# Umsókn til skipulagsfulltrúa

Stutt lýsing á erindi: **Óskað er eftir breytingu á deiliskipulagi fyrir lóðirnar Arnarbakki 2-10. Breytingar felast í fjölgun íbúða, færslu á byggingarreitum og heimild fyrir leikskóla á svæðinu. Tillagan hefur verið unnin í nánu samstarfi við starfsfólk skipulags- og eignasviðs borgarinnar.**

## **Umsögn íbúaráðs Breiðholts um breytingu á deiliskipulagi um Breiðholt I - Arnarbakka 2-6,8 og 10**

## Efni: Breiðholt I - Arnarbakki 2-6, 8 og 10 - breyting á deiliskipulagi

TILLAGA AÐ BREYTTU DEILISKIPULAGI  
1: 1000

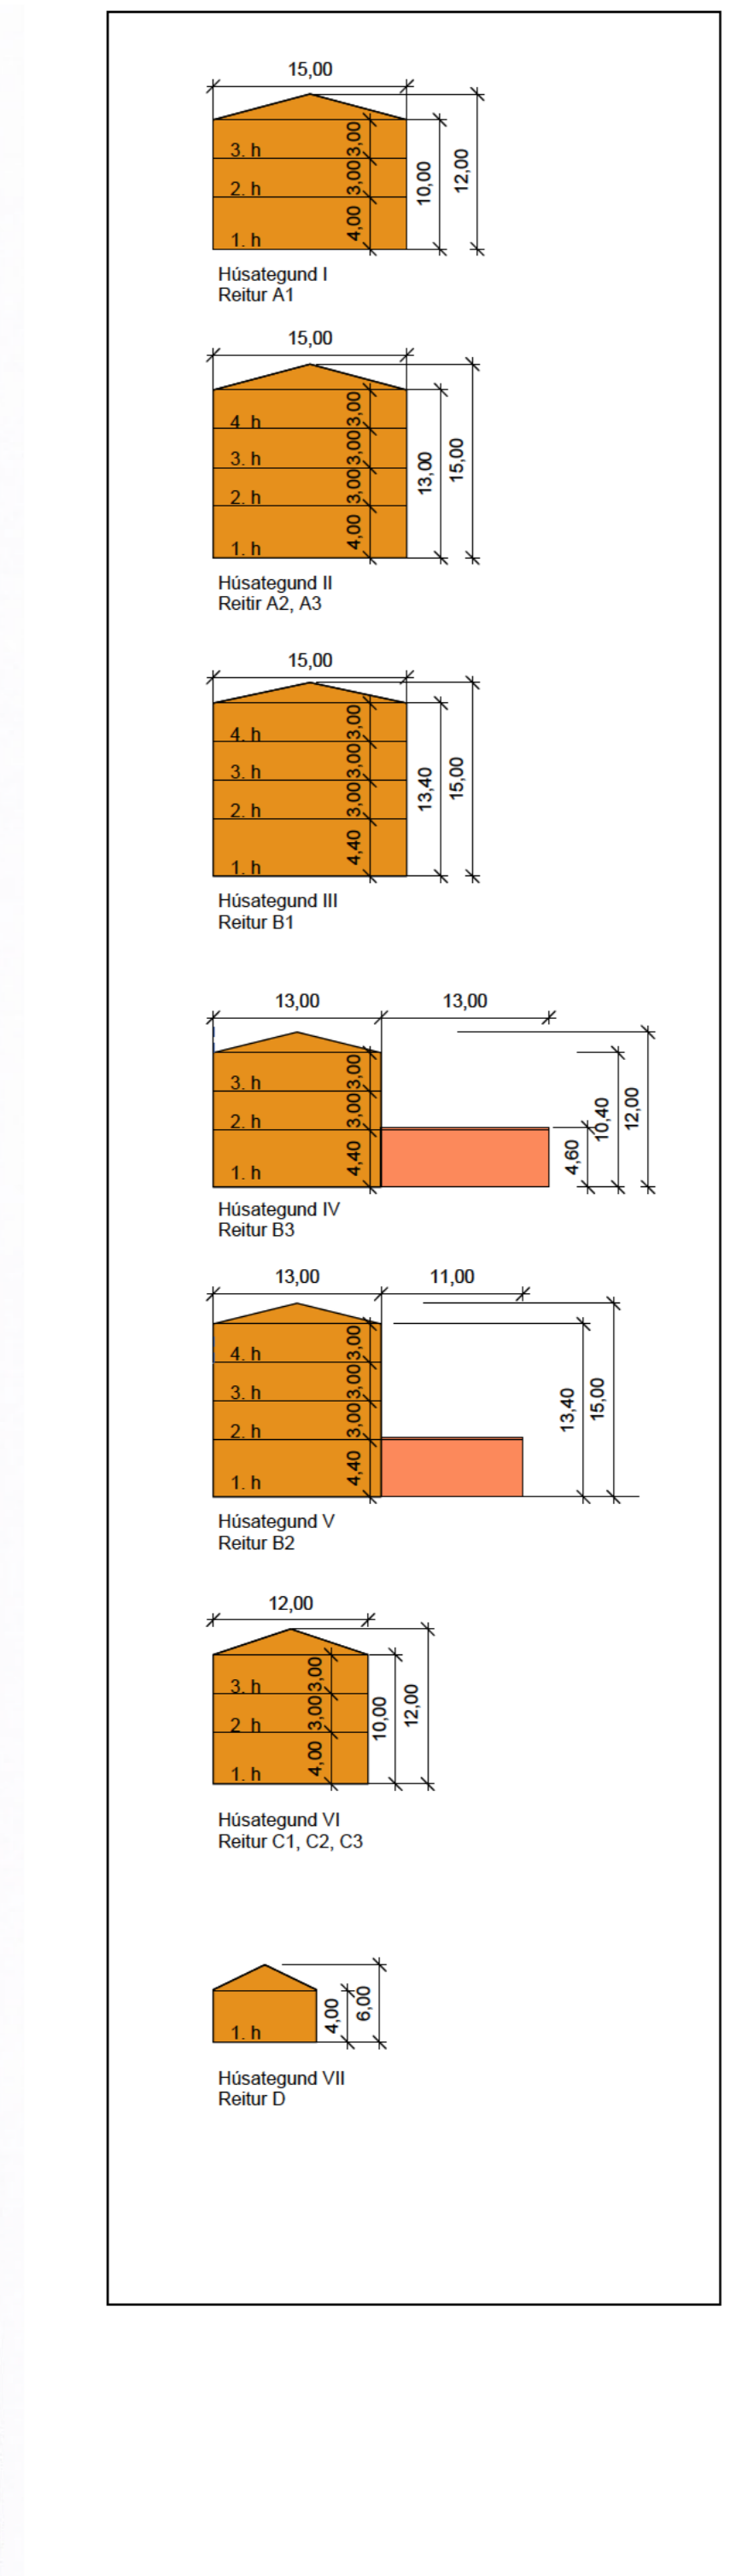
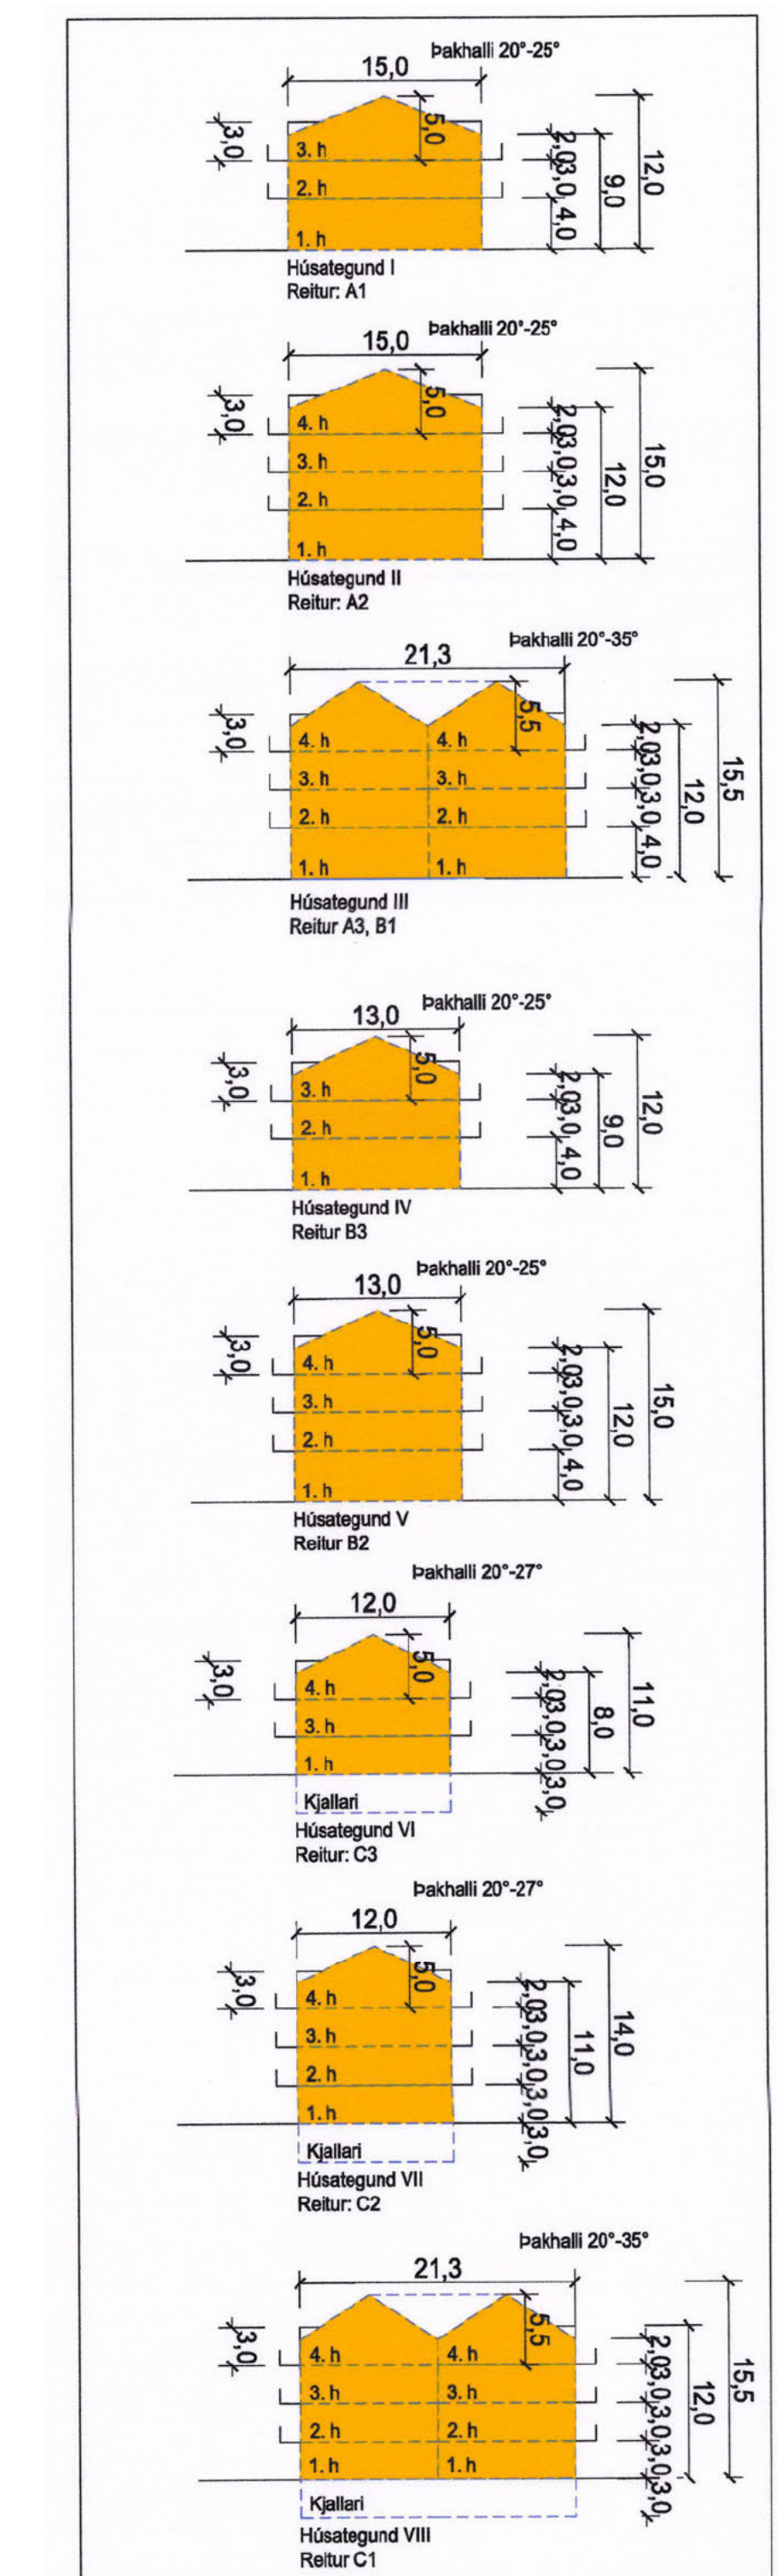
C1,2,3 má vinsamlegast fara, þið eruð að taka of mikið af grænu svæðunum, blokkir við hliðina á sparkvelli breiðholtsskóla er galin hugmynd , svo eyðileggið þið leikvöllinn sem er þarna og dagforeldrar missa sitt svæði og þá verður bara eftir eitt dagforeldri í bökkunum

Húsin þarna ættu ekki að vera hærri en þrjár hæðir til að vera jafn há og flest eða öll hús í bökkunum. Ættu að losa sig við torgið og hafa fleiri bílastæði. Galin hugmynd þar sem flestir sem eru í blokkunum núna eru með skort á bílastæðum. Þar að segja ef maður er ekki kominn heim fyrir 21 þá er mjög litlar líkur að fá bílastæði. Eyðileggja sparkvöllinn og þessu fáu grænu svæði sem eftir eru. Hvenær munuð þið fara endur skipuleggja og byggja á t.d. klambratúninu eða færa kirkjugarða golfvelli þar sem þau eru á góðu byggingasvæði. Að eyðileggja þetta svæði er mjög sambærilegt þessari hugmynd. Ef ykkur vantar eitthvað skárra þá ætti að byggja þarna bara 1 bílastæða hús þar sem eigendur í nágrennunni gætu lagt bílunum sínum á kvöldin.

Lóðin við Arnarbakka 10 er græna torg hverfisins, sannkallað hverfishjarta. Svæðið mikið notað af börnum í hverfinu, skólum og leiksskólum og öðrum íbúum hverfisins fyrir viðburði og leik. Um er að ræða sólríkan, skjólsælan stað sem stendur hærra en skólalóðin. Vill íbúaráðið að svæðið verði þróað áfram sem grænt torg, mannlífstorg, svæði fyrir fólk í hjarta hverfisins, að gróðurhúsið haldi sér og svæðið þróað áfram í þágu fólks, leiks og samveru en ekki verði byggt á reitnum eins og tillagan gerir ráð fyrir.

Í deiliskipulagsbreytingunni er lagt til að heimilt verði að koma fyrir leikskóla á jarðhæð húss á lóð nr. 4, stækka lóð og auka byggingarmagn vegna leikskólans. Færa íbúðarlóð nr. 6 innan svæðisins og breyta henni í lóð nr. 10. Lóð nr. 6 verður leikskólalóð og heimilt verður að reisa á henni útileikstofu. Stúdentaíbúðum í húsum nr. 2 og 4 og íbúðum í húsi nr. 10 (áður nr. 6) verður fjölgað og þakformum húsa nr. 2, 4 og 10 verður breytt. Sameiginleg lóð verður gerð fyrir bílastæði og djúpgáma á svæðinu ásamt því að byggingarreitur verður gerður fyrir hjóla- og sorpgeymslur. Um er að ræða mikla breytingu á milli deiliskipulagstillagna að mati íbúaráðsins margt til góðs og annað sem íbúaráðið getur ekki fallist á. Fyrst ber að nefna að ráðið er ánægð með staðsetningu nýs leiksskóla og svæðið sem hann fær, skjólsælt, aðgengilegt og barnvænt.

Hinsvegar er getur ráðið ekki tekið undir þá stefnubreytingu að færa uppbyggingu frá Arnarbakka 6 yfir á Arnarbakka 10 og leggst gegn henni. Lóð Arnabakka 10 stendur mun hærra vegna landhalla, sem kallar á skuggavarp inn á leiksvæði Breiðholtsskóla. Vill ráðið sjá frekar hugmyndir og útfærslur þar sem byggingarmagn á lóð Arnarbakka 2 er stækkuð til norðurs í staðinn þar sem grænt svæði er vannýtt skugga og liggur til norðurs samhliða að lóð Arnabakka 6 nýti svæði til uppbyggingar íbúða/þjónustu sem ætlað er undir torg. Mjög skýr mótmæli komu fram við hugmyndum við uppbyggingu húss í umsögnum íbúa við vinnslu hverfisskipulagsins á þessum sama reit. Arnabakki 10 er grænt torg hverfisins og mikið notað af íbúum hverfisins fyrir viðburði, er sólríkur og skjólsæll staður og vill íbúaráðið að svæðið verði þróað áfram sem grænt torg, mannlífstorg, svæði fyrir fólk í hjarta hverfisins, að gróðurhúsið haldi sér og svæðið þróað áfram í þágu fólks, leiks og samveru.

Hluti af dreifilögnum Veitna koma til með að lenda innan byggingarreita og lóða í nýju skipulagi. Veitur benda á að tryggja þarf nýja lagnaleið í Borgarlandi eða kvöð á þær lagnir sem lenda inná lóð. Hanna þarf nýtt dreifikerfi og skoða hvort styrkja þurfi stofnlagnir þar sem um talsverða uppbyggingu er að ræða.

Veitur benda á skilmála um inntakstaði og heimlagir og að nauðsynlegt er að aðkoma lagna sé tryggt að öllum byggingum með tillit til bílakjallara og staðsetningu á djúpgámum.

Ef af verður munu þessar nýju byggingar verða hæstu byggingar í bökkunum og standa þar að auki hátt uppi og munu því breyta ásynd hverfisins.

Sparkvöllurinn í Breiðholtsskóla verður að miklum hluta í skugga stóran hluta þess tíma sem skólinn er opinn, en hann er meðal annars notaður í íþróttakennslu og mun þetta því koma niður á börnum í hverfinu.

Fjöldi bílastæða á svæðinu mun fækka um u.þ.b. 35. Þetta er mikil fækkun bílastæða og nú þegar er vöntun á bílastæðum í hverfinu. Auðvelt væri að auka fjölda bílastæða til dæmis með bílakjallara. Þar að auki virðist samgöngumatið ekki fylgja reglum um fjölda bíla og hjólastæða í Reykjavík og er til að mynda reiknað með 0 bílastæðum fyrir hluta af verslunarrýminu og við samnýtingu er ekki gert ráð fyrir hærri nýtingu bílastæða íbúa yfir daginn eins og á að gera á svæði 1. Einnig virðist vera gert ráð fyrir að opnunartími verslana sé styttri en til 18 miðað við þá samnýtingu sem er reiknað með.
